**Verslag huishoudelijke elektrische installatie op laagspanning en zeer lage spanning****Algemeen:**

Referentie: 009-20260508-02	Datum controle: 08/05/2026
Keurder: 009

Eigenaar:	Onbekend	EAN-code:	Onbekend
Adres installatie:	wielewaalweg 6, 3140 - Keerbergen	Nummer teller(s):	1sag3100423829
		Distributienetbeheerder installatie:	Fluvius
Datum uitvoering installatie: ☐ Vóór 01/10/1981 ☒ Tussen 01/10/1981 en 01/06/2020 ☐ Vanaf 01/06/2020			
Type: ☒ Wooneenheid ☐ Niet-huishoudelijk ☒ PV ☒ Batterij ☐ Laadpaal

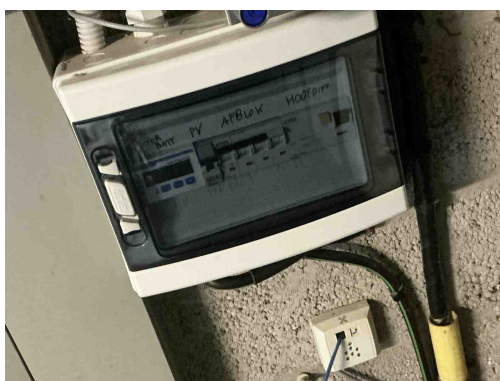
B17 - De voedingsspanning is niet op elk bord vermeld (Boek 1: 3.1.3.3).

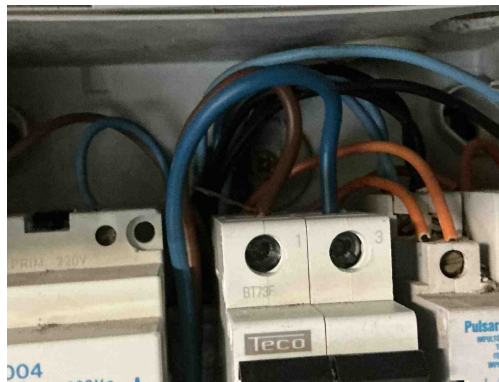
B17 - De voedingsspanning is niet op elk bord vermeld (Boek 1: 3.1.3.3).

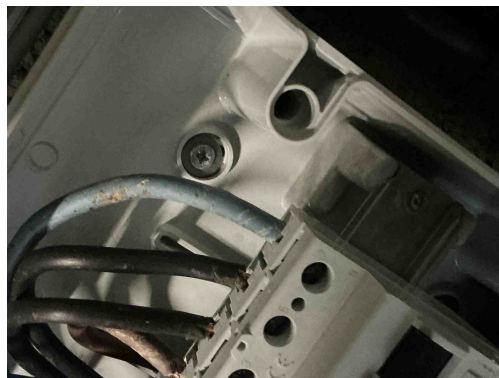
T21 - Het elektrisch materieel is niet geplaatst volgens de voorschriften van de fabrikant/ regels van goed vakmanschap . (Boek 1: 1.4.1.3)

Opmerking: Ophanging vijzen niet afgedekt,

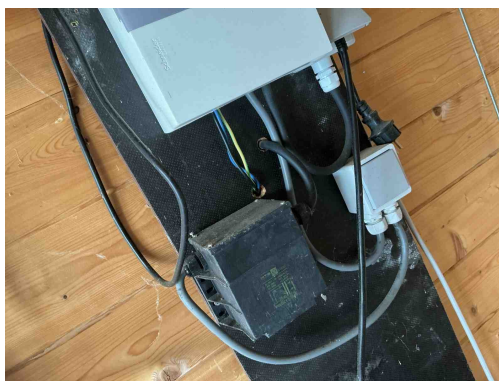
T21 - Het elektrisch materieel is niet geplaatst volgens de voorschriften van de fabrikant/ regels van goed vakmanschap . (Boek 1: 1.4.1.3)

Opmerking: Ophanging vijzen niet afgedekt,

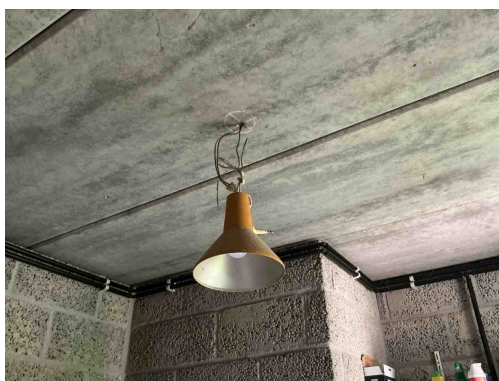
C21 - Het gebruik van geleiders van het type VOB, zonder bijkomende afscherming is niet toegestaan (Boek 1: 5.2.9.6).
Opmerking: Tuinhuis zwembad,

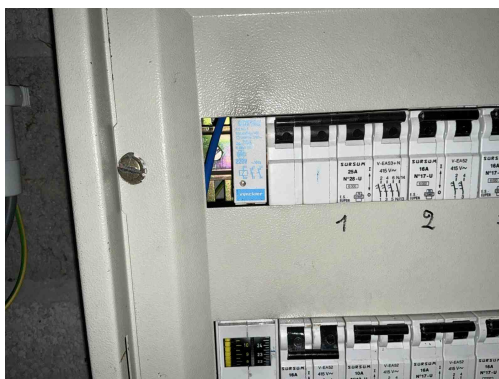
C26 - De verbindingen zijn niet gebeurd in borden, in aftakdozen, aan de klemmen van contactdozen, schakelaars of in de verlichtingstoestellen (Boek 1: 5.2.6.1).
Opmerking: Waskot,

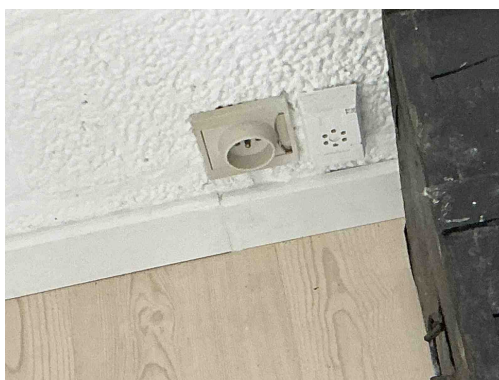
B06 - Het elektrisch verdeelbord heeft niet de minimale beschermingsgraad IPXX-B in een gewone ruimte (Boek 1: 4.2.2.3).

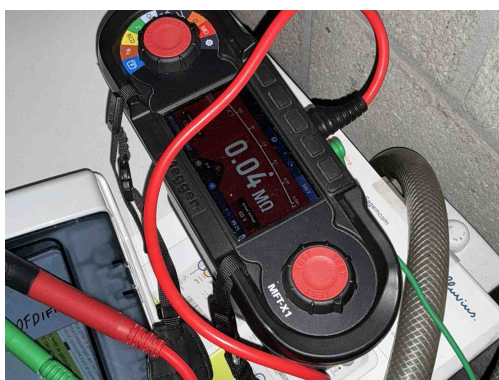
T23 - Het elektrisch materiaal is beschadigd. (Boek 1: 1.4.1.3).

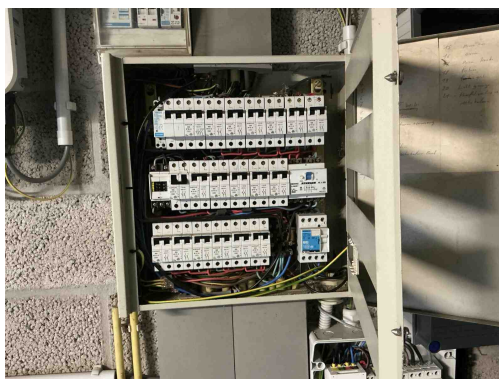
I01 - De waarde van de isolatieweerstand per kring dient tenminste 0,50 Mohm (1000 x Utest) te zijn (Boek 1: 6.4.5.1).
Opmerking: Meerdere in grijze bord,
